Detaljplan för Vårby udde - etapp 1

Barn- och utbildningsförvaltningen GSN-2022/23

Diarienummer
GSN-2024/756

Foto över kontorsbyggnad (Spendrups tidigare huvudkontor) som föreslås omvandlas till skolbyggnad.

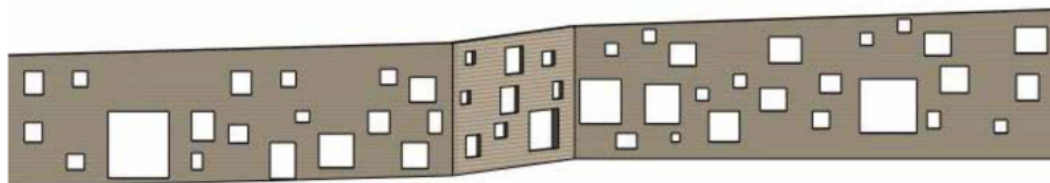
Förvaltningen ställde sig positiv till att skolan föreslås bli en F-9 skola med cirka 600 skolplatser. I planförslaget beskrevs hur den nya skolan kommer att ta plats i Spendrups gamla huvudkontor. Förvaltningen ställde sig positiv till att en befintlig lokal byggs om för skoländamål och att det blir en sammanhållen och funktionell skyddad utemiljö med goda dagsljusförhållanden och en skolgård utan korsande gång- och cykelvägar.
